Programma Hoogfrequent Spoorvervoer viersporigheid Rijswijk – Delft Zuid (2021)

Ontwerp wijzigings-Tracébesluit op het Tracébesluit van 2016

Datum: 17 mei 2021

Bladnummer
04

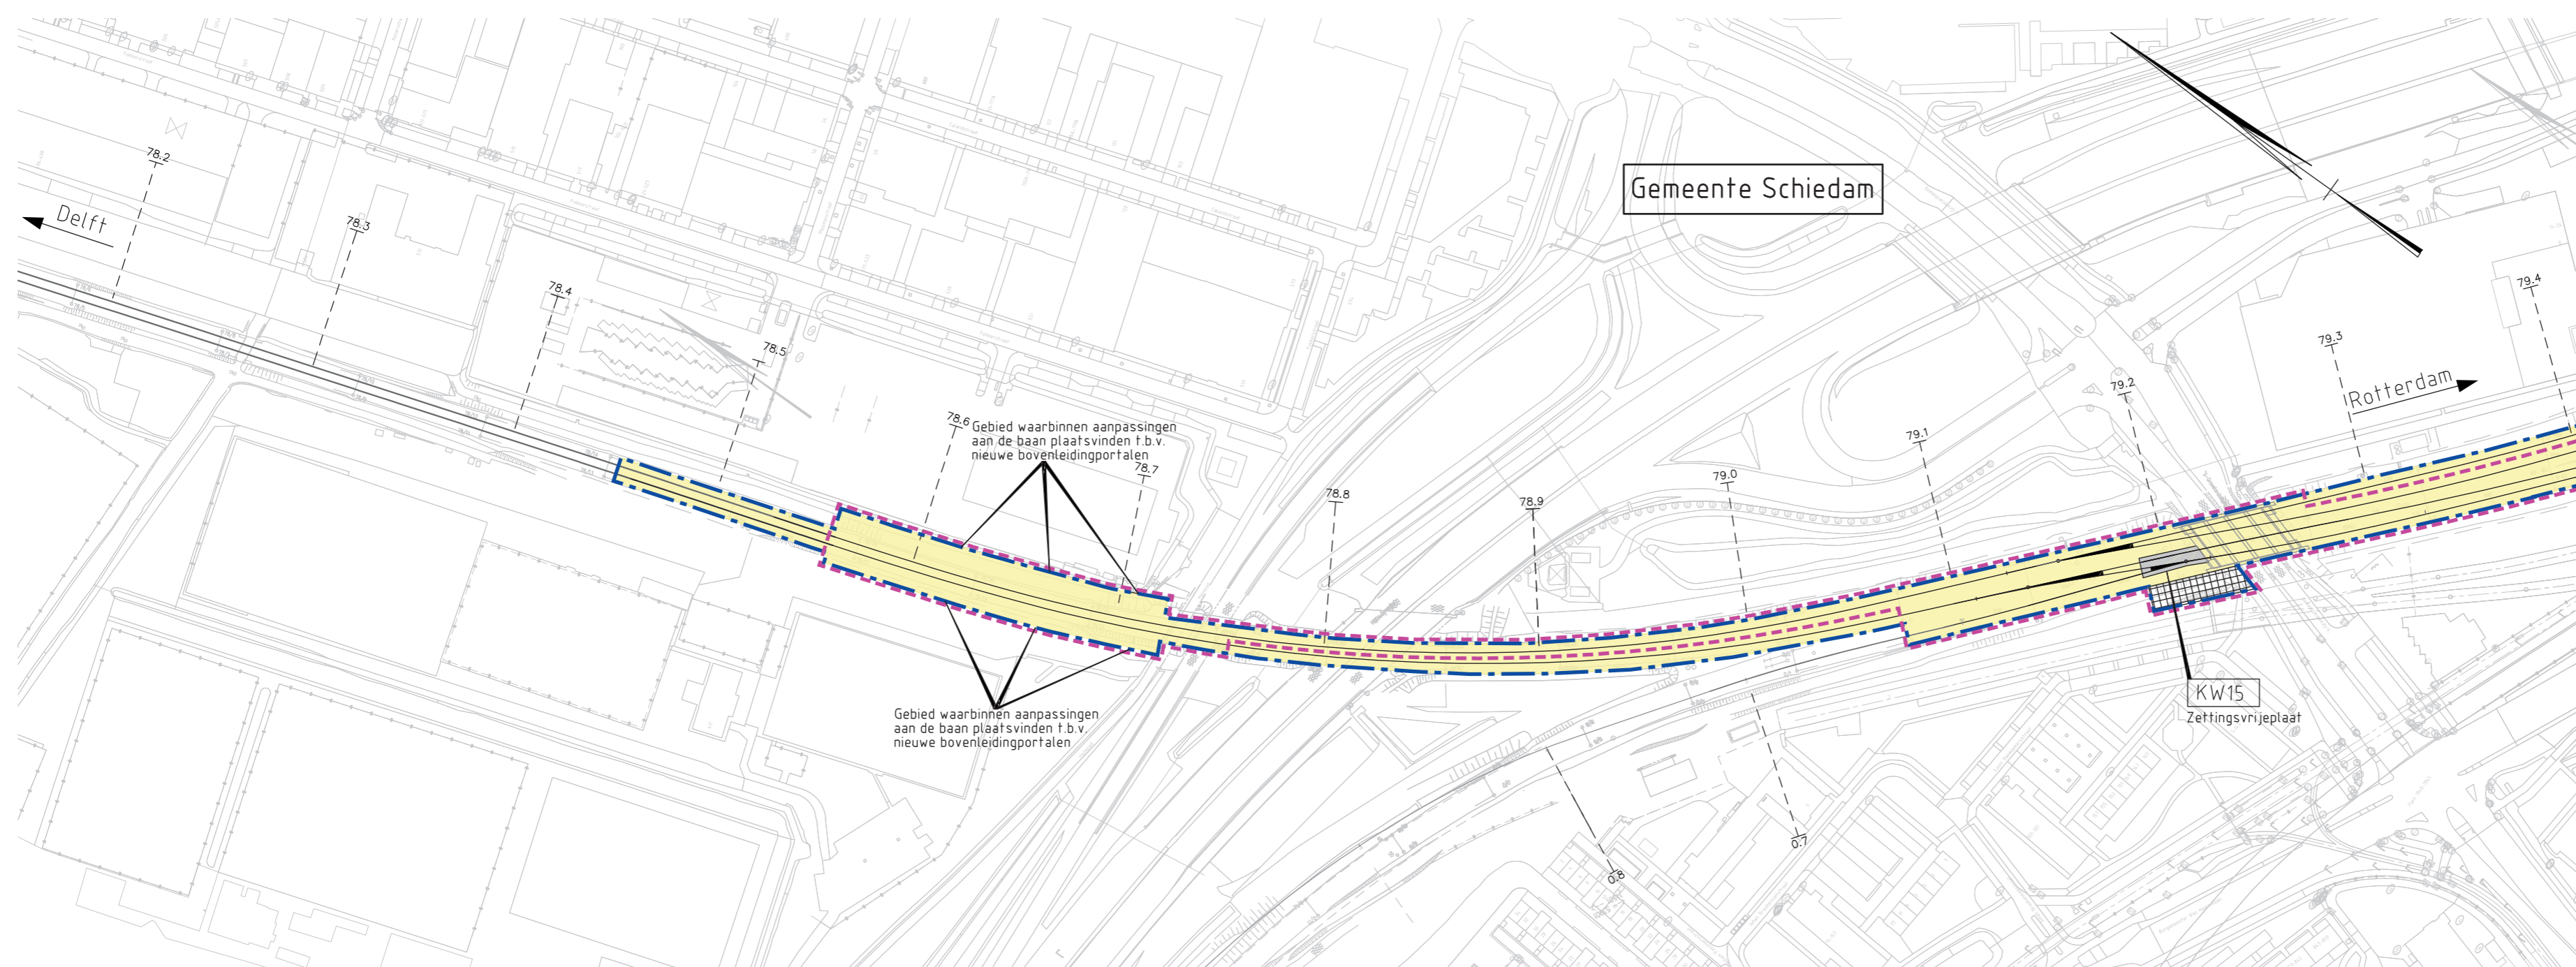
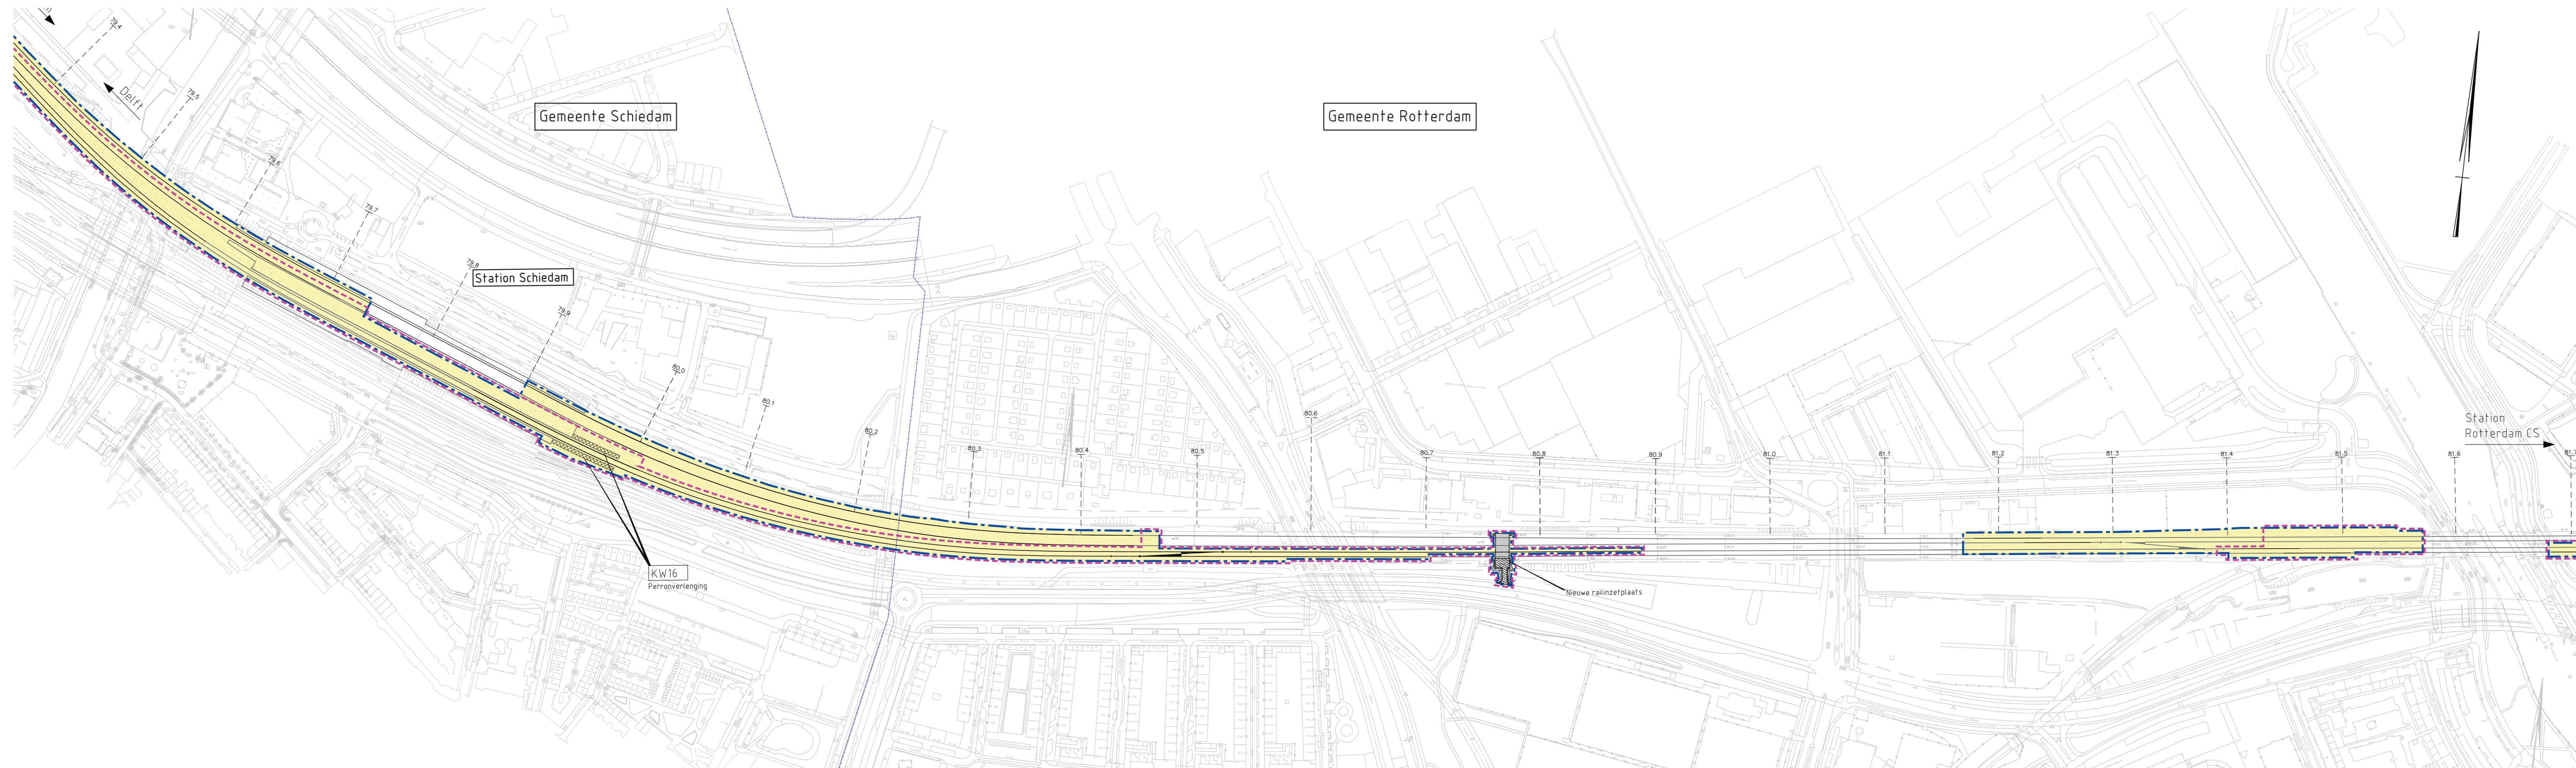
- 3 Tevens onderdeel van het project zijn de volgende infrastructurele maatregelen, welke staan aangegeven op de Detailkaarten:
- verschuiving van de sporen (km 78.4–km 79.5) ten behoeve van de aansluiting op vier sporen bij Schiedam. Omdat hierdoor tussen km 78.5 en km 78.8 het spoor te dicht bij bestaande bovenleidingportalen komt te liggen, worden drie nieuwe bovenleidingportalen gerealiseerd. Ten behoeve van de funderingen van deze nieuwe portalen zijn plaatselijk baanverbredingen nodig;

Gebied waarbinnen aanpassingen aan de baan plaatsvinden t.b.v. nieuwe bovenleidingportalen

Figuur 4. Huidig en toekomstig spoorgebruik bij de aansluiting Hoekse Lijn en Schiedam

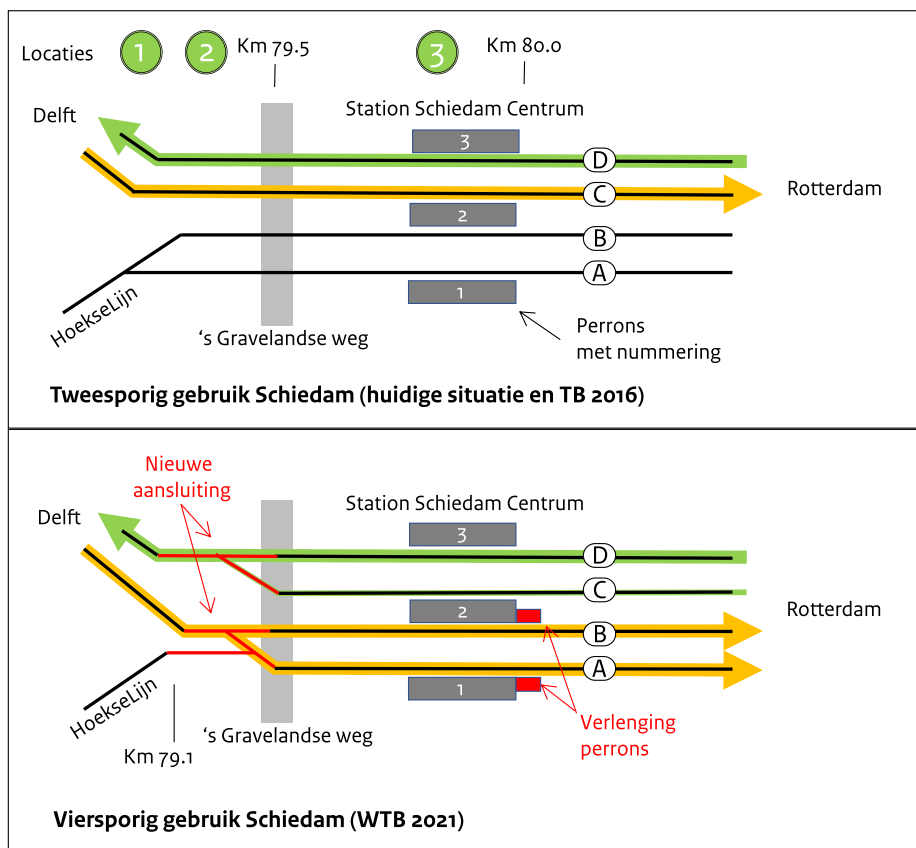
Locatie 1. Rekening houden met Hoekse Lijn:

- Tracébesluit 2016: geen fysieke aanpassing van de boog van de Hoekse Lijn naar station Schiedam.
- Wijzigings-Tracébesluit 2021: Er wordt rekening gehouden met de inmiddels gerealiseerde aanpassing van de boog van de Hoekse Lijn. In het actuele ontwerp wordt spoor dat tot enkele tientallen meters buiten de grens van het Tracébesluit 2016 ligt, in enige mate verschoven (nabij km 79.1).

Locatie 2. Aansluiting Hoekse Lijn tot aan station Schiedam Centrum:

- Tracébesluit 2016: Verwijdering van de acht bestaande wissels (onderdeel van twee wisseloverlopen tussen vier sporen). Er waren geen nieuwe wissels benodigd omdat het huidige tweesporig gebruik voor reizigerstreinen te Schiedam in stand zou blijven. Wel werden de sporen van en naar Delft iets verschoven vanwege het verwijderen van de overloopwissels.
- Wijzigings-Tracébesluit 2021: Verwijdering van de acht bestaande wissels (onderdeel van twee wisseloverlopen) en aanleg van drie nieuwe wissels (km 79.1 tot km 79.3) om viersporig gebruik te Schiedam te kunnen faciliteren. Als gevolg is een betonnen fundering (een zogenaamde zettingsvrije plaat) nodig (nabij km 79.2) onder één van de wissels, omdat die gedeeltelijk op het spoorviaduct over de 's Gravelandseweg komt te liggen. De sporen van en naar Delft worden iets

verschoven (km 78.4–km 79.5) vanwege de gewijzigde aansluiting op de wissels. Omdat de verschoven sporen tussen km 78.5 en km 78.8 te dicht in de buurt van de bestaande bovenleidingportalen komen, worden drie nieuwe bovenleidingportalen gerealiseerd. Ten behoeve van de funderingen van deze nieuwe portalen zijn plaatselijk geringe baanverbredingen nodig.

Figuur 5. Huidig en toekomstig spoorgebruik tussen Schiedam en Rotterdam

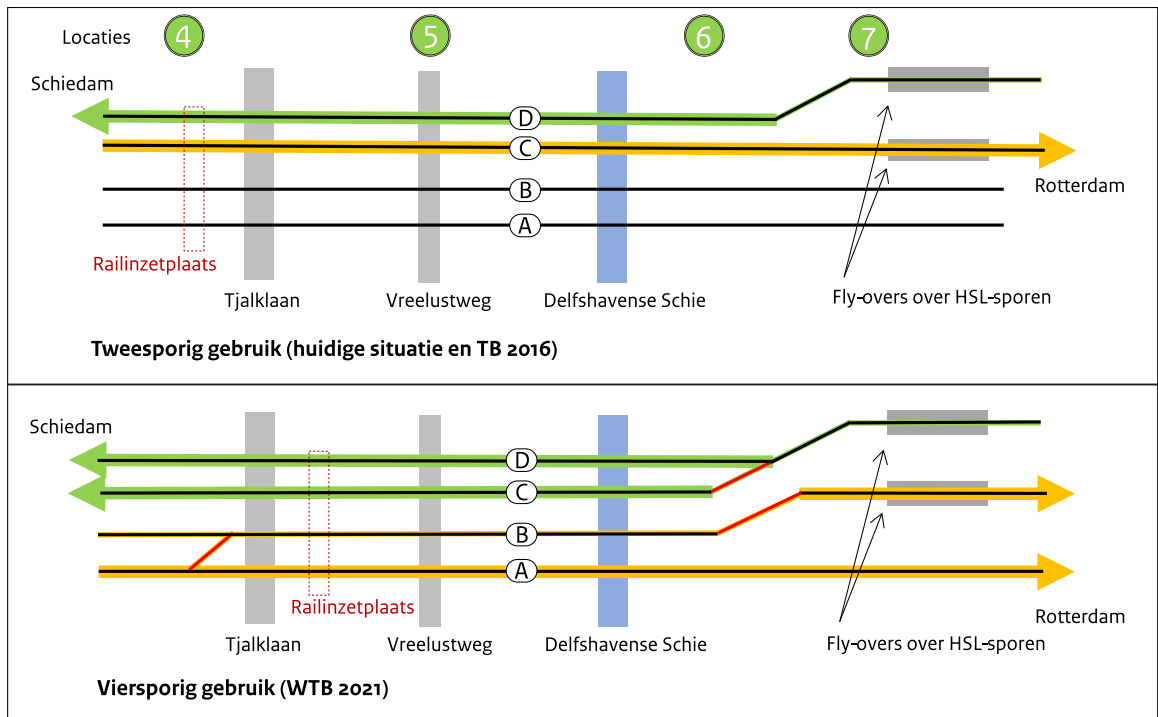
Locatie 4. Tussen station Schiedam Centrum en Tjalklaan:

- Tracébesluit 2016: Geen aanpassingen.
- Wijzigings-Tracébesluit 2021: Er worden twee nieuwe wissels (één wisseloverloop) aangelegd (km 80.4–km 80.6). Als gevolg van deze nieuwe wissels wordt de bestaande railinzetplaats (tussen km 80.4 en 80.5) verwijderd. Er wordt een nieuwe railinzetplaats ten oosten van de Tjalklaan gerealiseerd (zie locatie 5).

Locatie 5. Tussen Tjalklaan en Delfshavensche Schie:

- Tracébesluit 2016: Verwijderen van twee bestaande wissels (één wisseloverloop) en aanleg van twee nieuwe wissels (één wisseloverloop).
- Wijzigings-Tracébesluit 2021: Verwijderen van vier bestaande wissels (twee wisseloverlopen) nabij km 81.2 en nabij km 81.5. De in het Tracébesluit 2016 voorziene nieuwe wissels zijn in het wijzigings-Tracébesluit 2021 voorzien tussen station Schiedam Centrum en de Tjalklaan (zie vorig punt). Daarnaast wordt een nieuwe railinzetplaats gerealiseerd (tussen km 80.7 en 80.8). Deze railinzetplaats wordt ontsloten voor wegverkeer door een toerit die aansluit op de weg S115 die aan de zuidkant van het spoor is gelegen.

Locatie 6. Ten oosten van de Delfshavensche Schie:

- Tracébesluit 2016: Geen aanpassingen.
- Wijzigings-Tracébesluit 2021: Verwijderen van twee bestaande wissels (één wisseloverloop, nabij km 81.7).

Locatie 7. Entree Rotterdam Centraal westzijde:

- Tracébesluit 2016: Geen aanpassingen.
- Wijzigings-Tracébesluit 2021: Aanleg van een nieuw wissel (nabij km 82.3) ten behoeve van de overgang vanuit Rotterdam van één spoor (op de fly-over over de HSL-sporen) naar twee sporen richting Schiedam, plus aanverwante aanpassingen van de sporen (tussen km 82.1 en km 82.6).

Figuur 6. Gebruik van perronsporen en aanpassingen perrons te station Rotterdam Centraal

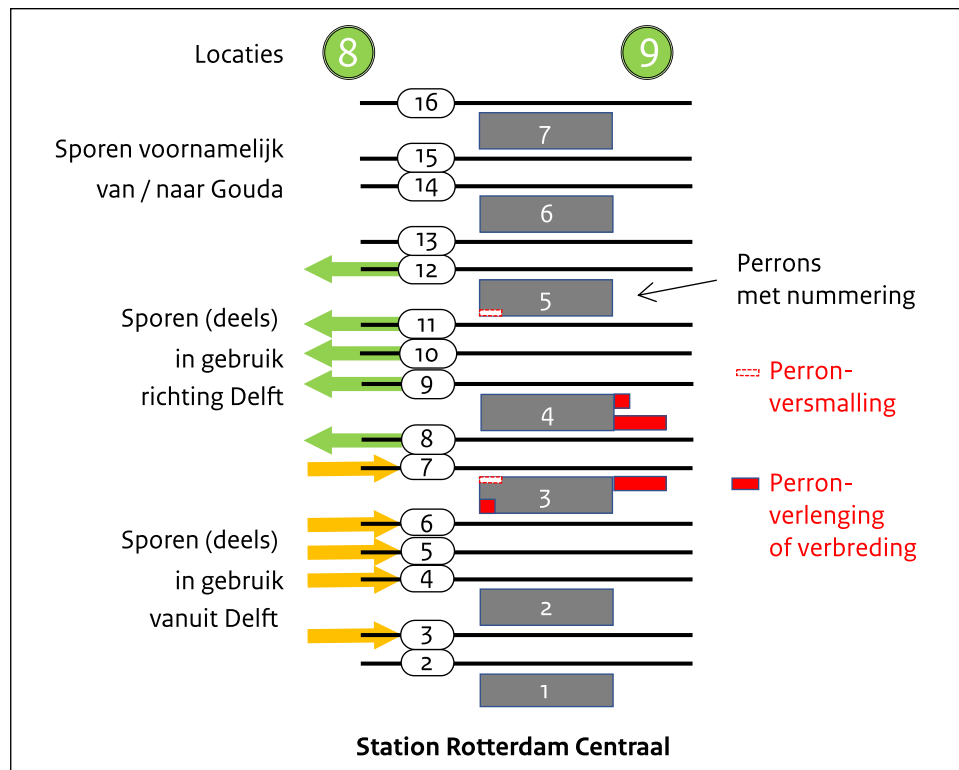
Locatie 8. Rotterdam Centraal westzijde:

- Tracébesluit 2016: Diverse aanpassingen aan de sporen die aansluiten op perronsporen 6 t/m 9 (zie figuur 6). Aanleg van in totaal 10 nieuwe wissels, verwijderen van 7 bestaande wissels (dan wel delen van Engelse wissels) en verbreding van het perron langs perronspoor 6. Het perron wordt over een lengte van ongeveer 70 m verbreed, variërend van 0 tot 8 m.
- Wijzigings-Tracébesluit 2021: Behalve de hierboven aangegeven aanpassingen die in Tracébesluit 2016 waren voorzien, ook aanpassingen aan sporen die aansluiten op perronsporen 2, 3, 10, 11 en 12. Dit betekent aanleg van in totaal 20 nieuwe wissels en verwijderen van in totaal 20 bestaande wissels (km 82.9 tot km 83.9). Daarnaast geringe perronvernauwingen langs sporen 7 en 11.

Locatie 9. Rotterdam Centraal oostzijde:

- Tracébesluit 2016: Geen aanpassingen.
- Wijzigings-Tracébesluit 2021: Verlenging van de perrons langs perronsporen 7, 8 en 9 (km 84.0 tot km 84.2) plus het verwijderen van twee bestaande wissels (nabij km 84.1). Het perron langs spoor 7 wordt met ongeveer 90 meter verlengd waardoor de totale perronlengte ongeveer 445 meter wordt. De verlenging wordt 4 meter breed. Het perron langs spoor 8 wordt eveneens met ongeveer 90 meter verlengd waardoor de totale perronlengte ongeveer 410 meter wordt. De verlenging wordt 3,4 tot 4 meter breed. Het perron langs spoor 9 wordt met ongeveer 16 meter verlengd waardoor de totale perronlengte ongeveer 350 meter wordt. De verlenging wordt 4 meter breed. Aanleg van een nieuwe calamiteitentoeegangsweg naar perrons 1 tot en met 4 (km 84.0 tot km 84.3) met een aansluiting op de openbare weg (de Schiestraat) aan de zuid-oostkant van het station. Deze nieuwe calamiteitentoeegangsweg is nodig omdat de verlengde perrons 3 en 4 over de bestaande calamiteitentoeegangsweg heen komen te liggen. De nieuwe calamiteitentoeegangsweg sluit aan op de openbare weg via de bestaande toegangsweg naar de parkeergarage van Central Post en het bestaande parkeerterrein aan de zuid-oostkant van het station. Deze bestaande toegangsweg en parkeerterrein gaan daardoor deel uitmaken van de route voor hulpdiensten naar perrons 1 tot en met 4. Daartoe wordt de bestaande toegang van het parkeerterrein bij de Schiestraat ter plaatse van de slagbomen met circa 1,2 meter verbreed, overeenkomstig de eisen voor voertuigen van de hulpdiensten.
